Dodatek č. 13

Tímto Dodatkem se mění rozsah prací na díle s názvem „**REKONSTRUKCE OBJEKTU Č. P. 200 K. Ú. STRAŠNICE NA ZÁKLADNÍ ŠKOLU PRAHA 10 - STRAŠNICE**“, a to následovně:

Změnový list č. 22 (ZL)

Změna vyvolaná / požadovaná: Zhotovitelem / Objednatelem	Číslo změnového listu: 22
Profese / konstrukce: Hrubé podlahy / výkopy	Datum vydání: 11.12.2024
Stavební objekt: 02.1.1 - Podlahy - bourání + nový stav VON - VRN+ON	Název změny: Založení hrubé podlahy gastro 1PP

Frkous Radomír

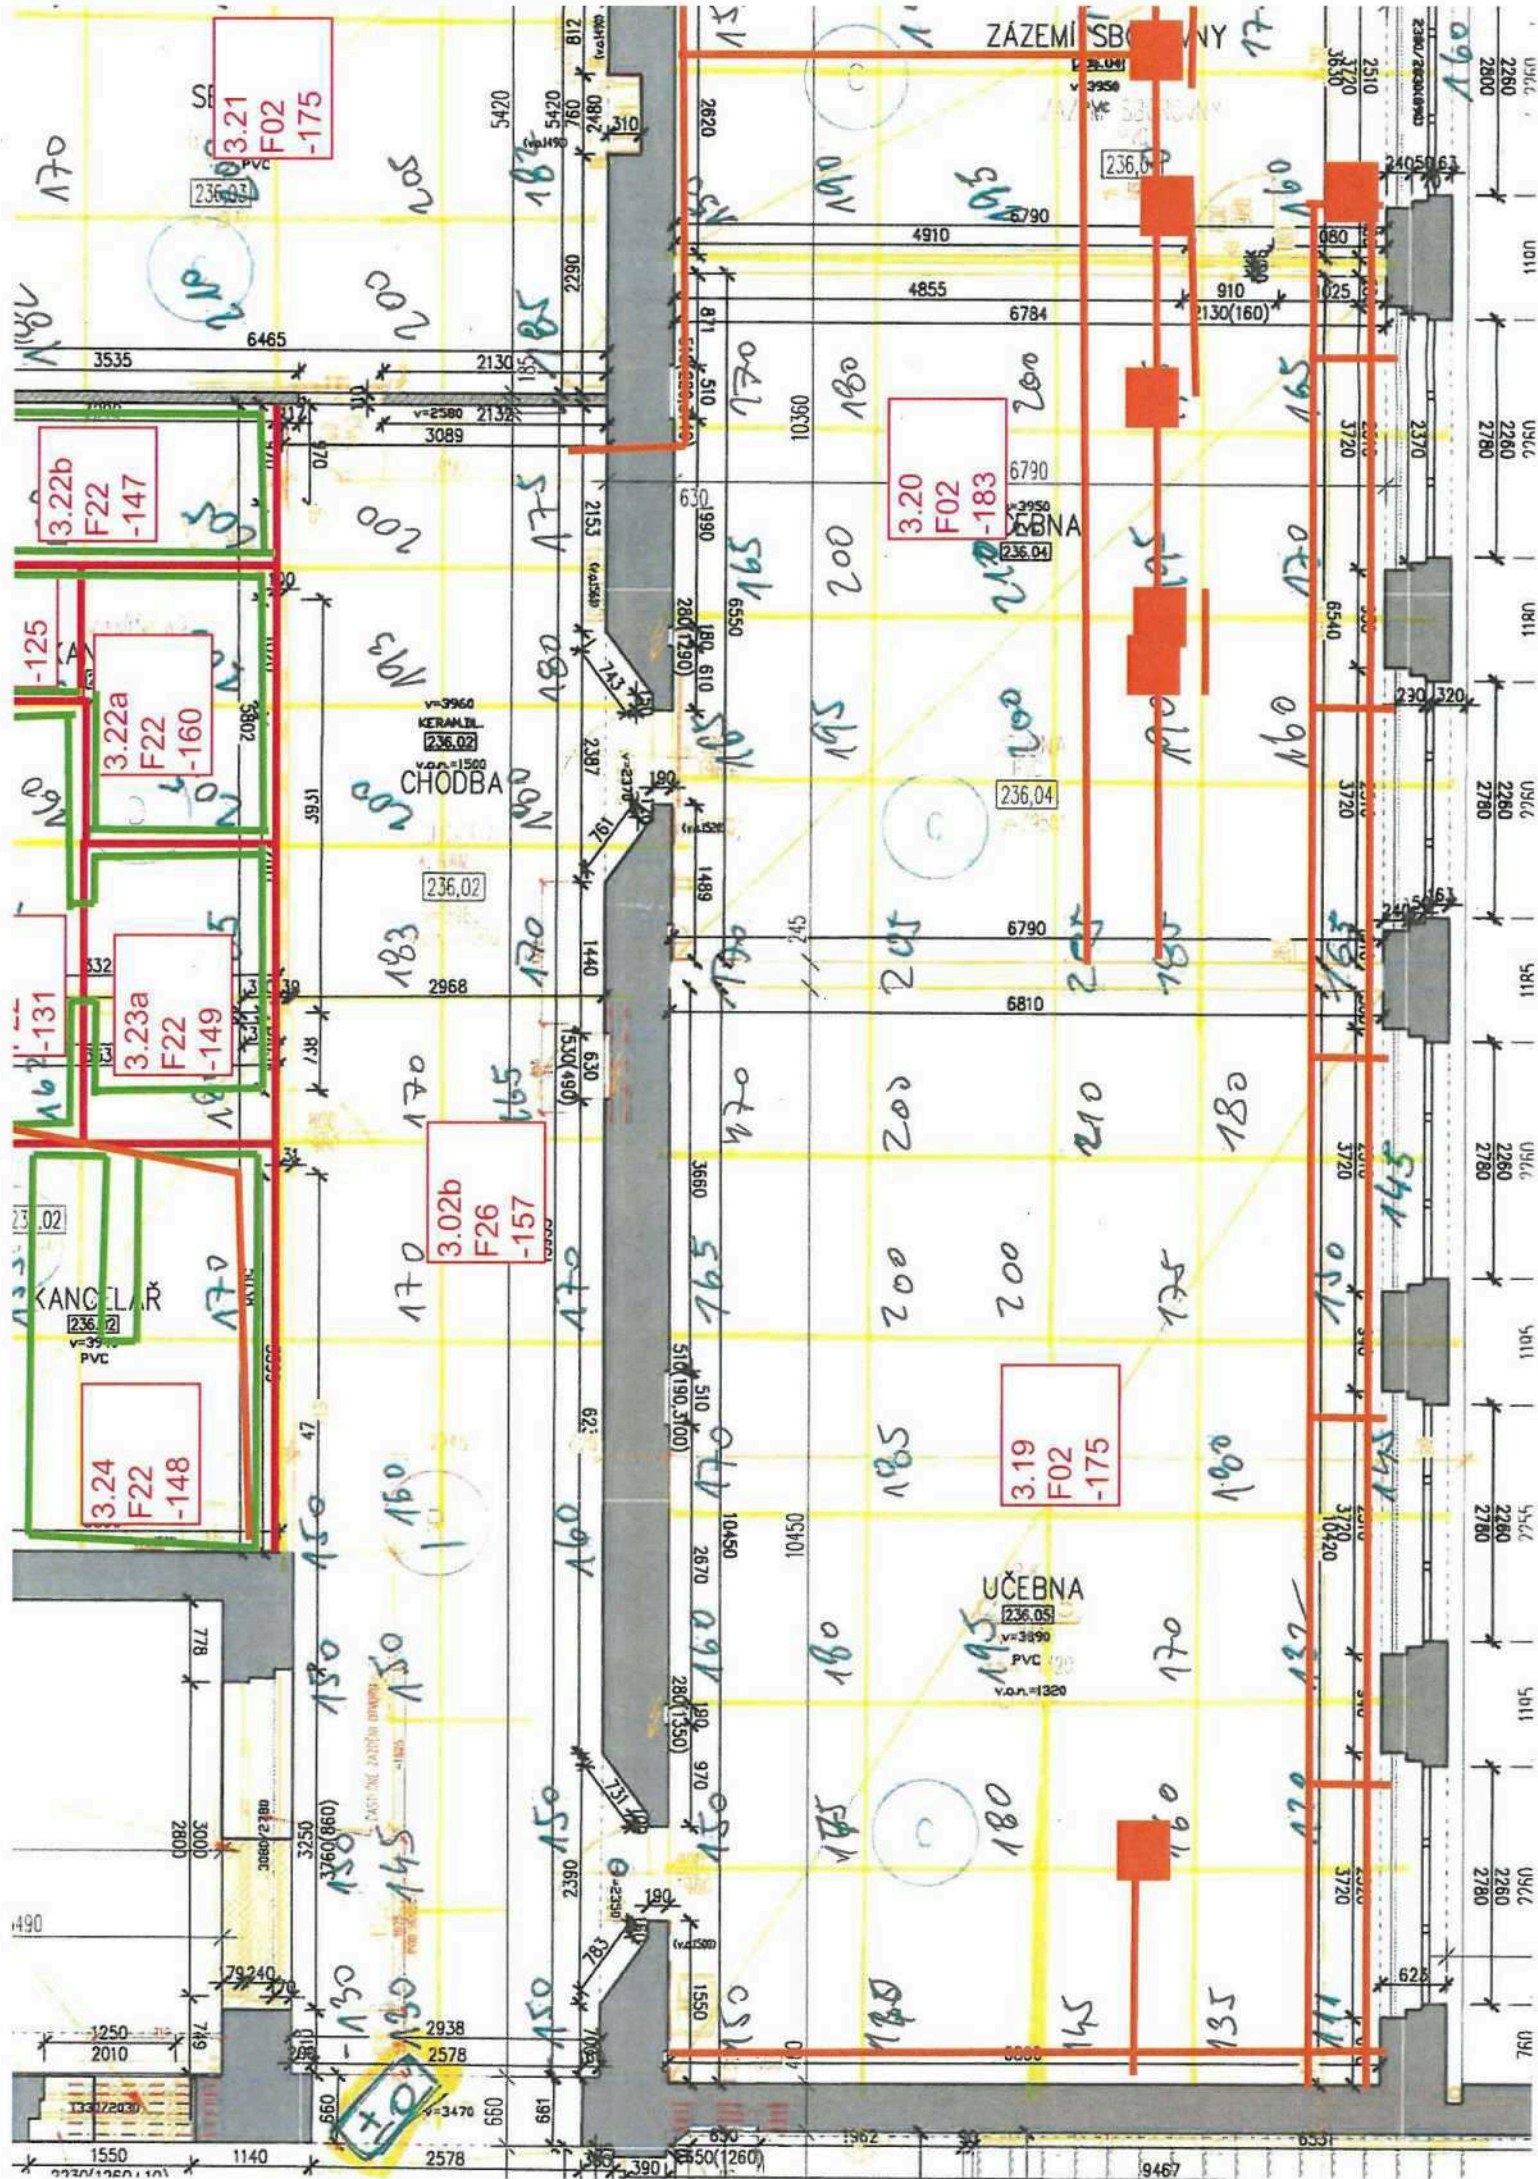
V rámci přípravy stropů pro realizaci hrubých podlah bylo zjištěno, že stávající nosné stropní konstrukce jsou v rozličných výškách vůči finální čisté podlaze. To znamená na každé patro a téměř každou místnost jinou výšku hrubých podlah pomocí násypů a celkové skladby. Samotná aktualizace DPS z roku 2023 toto nedokázala ošetřit. GD provedl zaměření skutečných výšek odhalených konstrukcí, a zjistil rozdílnost tloušťek nových podlah, která je nutná upravit dle skutečnosti. Samotné násypy je možné realizovat max do tloušťky vrstvy 10-100mm. Další hluchý prostor je zapotřebí vyplnit kročejovou izolací z polystyrénu EPS (tl. 50mm) anebo XPS (tl. nad 50mm). Dřevěný záklop stropů byl ve spárách desek zapěněn a přeložen geotextilií, pro zabránění propadu násypu stropem.

Zaměření skutečnosti je dle stávající finální skladby na chodbě, která sama o sobě oplývá křivostí v rámci celého objektu cca +/-40mm.

Dodatečně je nutno vyvrtat prostupy do ocelových I profilů stropů na 2 a 3NP pro propojení ÚT rozvodů umístěných projektem pod skladbu podlah v místnostech, kde není možné projít rozvody nad I profily (díky rozličných výšek podlah)

13.3. Změna v umístění vypínačů a zásuvek v místnostech 0.40 a 0.36 dle náčrtu níže.

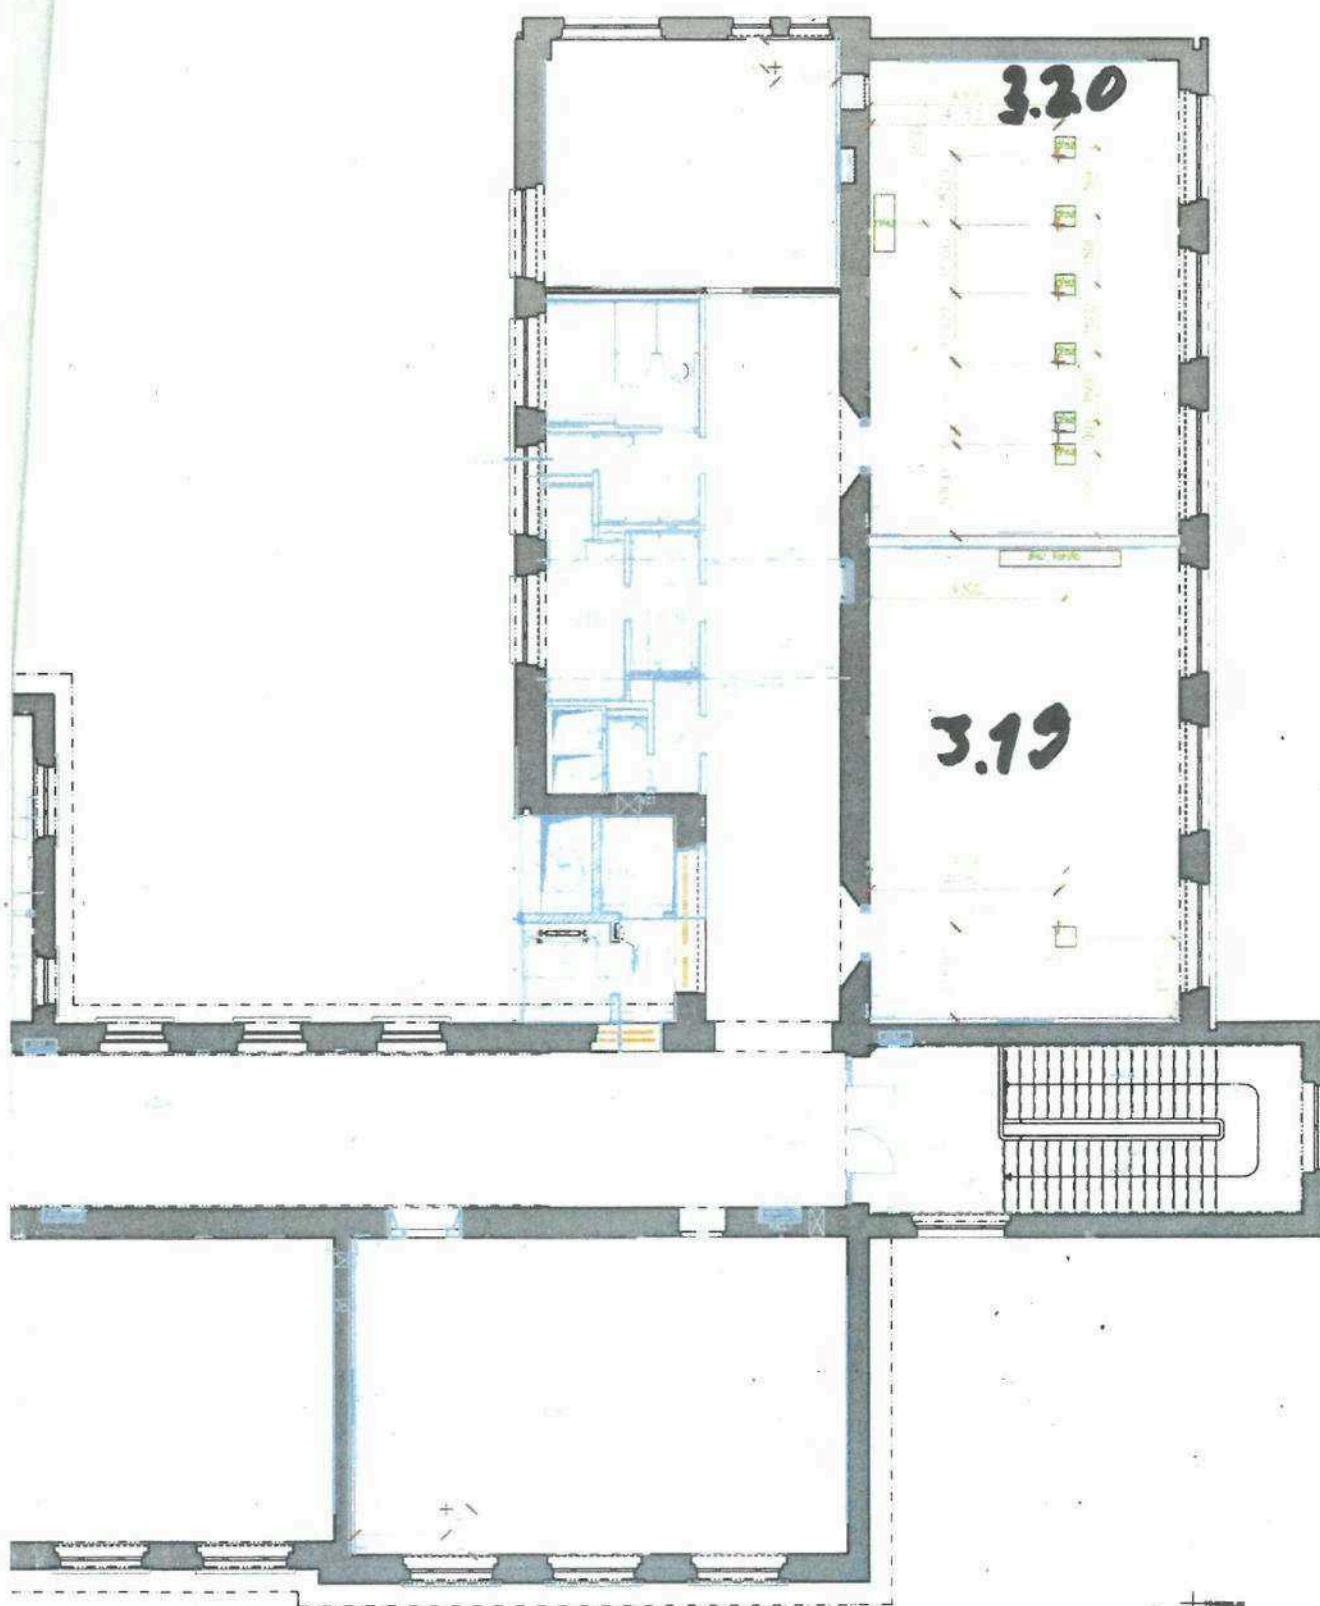
- 4) m.č.0.40 přesun přístrojů z důvodu stav.kolize - jednou už bylo provedeno, a pak předěláno po aktualizaci ARS výkresů
- 5) m.č.0.44 přesun svítidla a vypínače z důvodu stav.kolize - jednou už bylo provedeno, a pak předěláno po aktualizaci ARS výkresů

- 6) m.č.0.36 přesun zásuvky a vypínače z důvodu stav.kolize - jednou už bylo provedeno, a pak předěláno po aktualizaci ARS výkresů
- 7) m.č.0.11 doplnění přívodů pro čerpadlo – Optimalizace na stavbě

podlahové krabice, dřezy 3.np

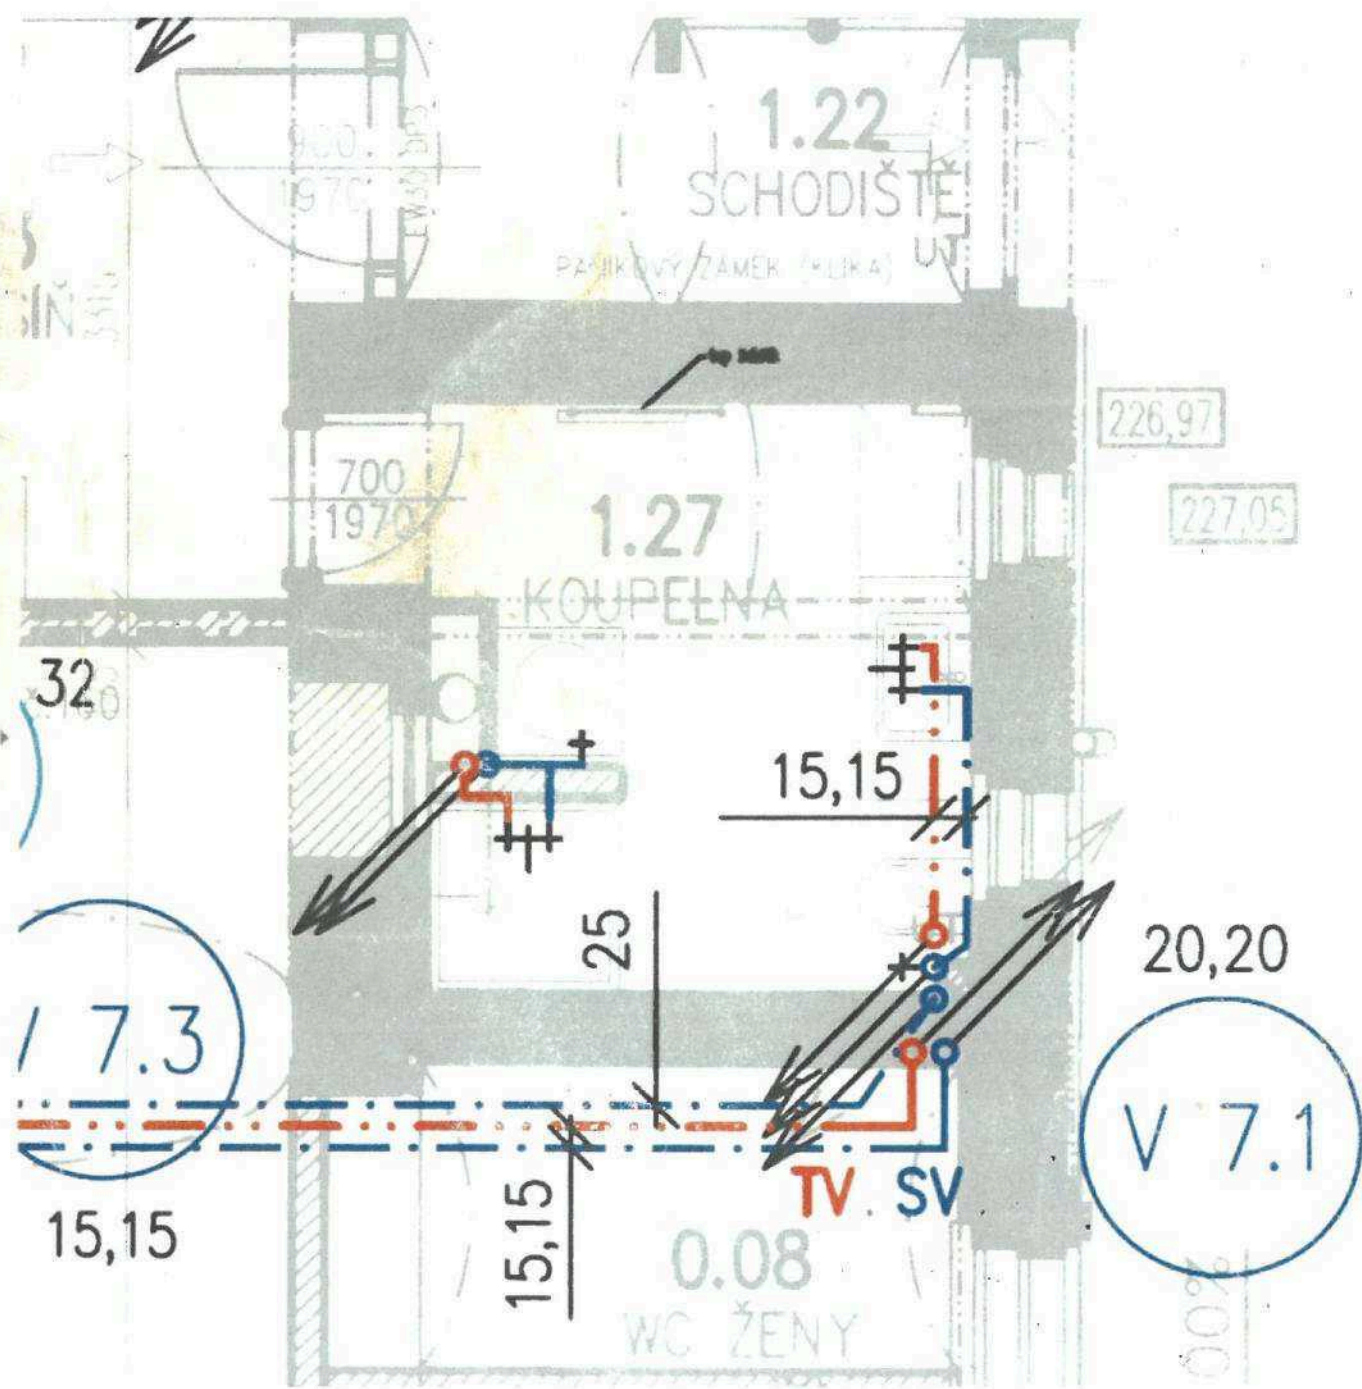
červené podlahové krabice
zelené pozice dřezů
